DODATEK č. 2 ke SMLouvĚ O DíLO

„Poliklinika Pod Marjánkou – 3 ks ocelových lávek pro pěší“

ZMĚNOVÝ LIST č. 2

ZMĚNOVÝ LIST č. 3

Nákres vchodových dveří - POHLED ZE VNITŘÍ
GEALAN S 8000 IQ standart

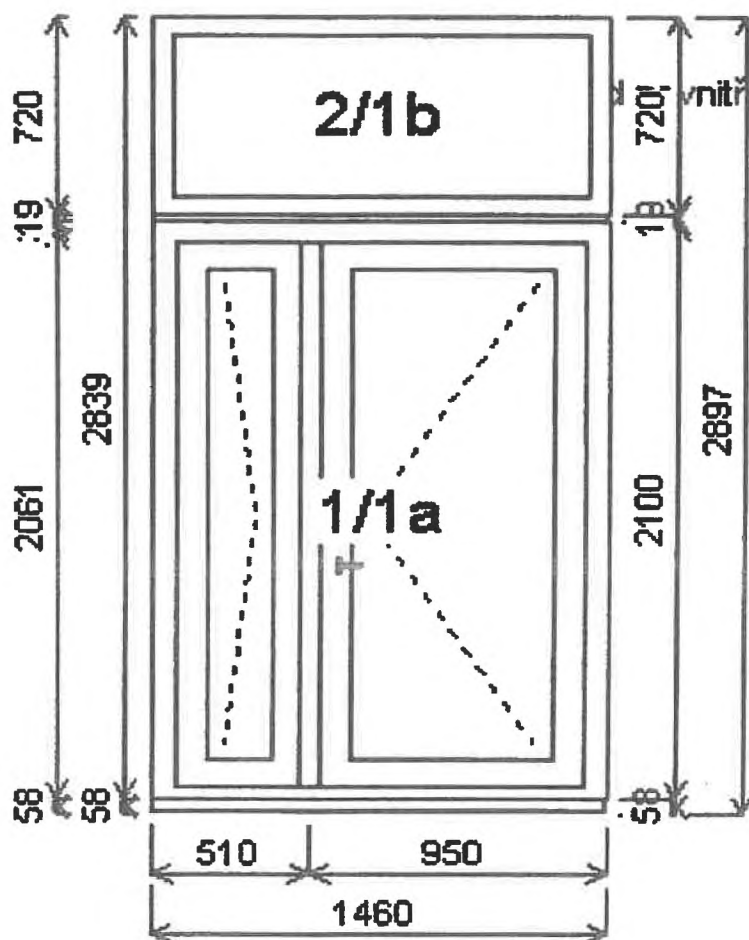
| Předmět: | Záměna balkonových dveří otevíravých směrem dovnitř za vstupní dveře otevíravé směrem ven, tj. ve směru předepsaného úniku | | | |

Změna byla provedena z důvodu stanovených v PBŘS objektu, možnosti úspory a urychlení prací a dodávek.

| Složení sestavy dveří: | Aktivní křídlo LEVÉ otevíravé směrem ven Pasivní křídlo PRAVÉ otevíravé směrem ven Nadsvětlík fixní |
| Poznámka: | Předmětná vchodové dveře nahradí betonové dveře. Změna otevírací směry (z ven.) je navržena z důvodu možnosti využití (a šпоры) v rámci celkové rekonstrukce objektu. Po dobu realizace stavby bude zachováno projektovaně navržené protipožární sazkrytí bočních i dolních oken. Tato změna nemá vliv na cenu dveří dle souhlasného rozpočtu |

| Odsouhlaseno, nebo připomínkováno | Připomínky: | Datum: |
|-----------------------------------|----------------|------------|
| Generální projektant: | viz poznámka | 16.03.2022 |
| Technický dozor stavebníka: | BEZ PŘÍPOHÍNEK | 16.3.2022 |
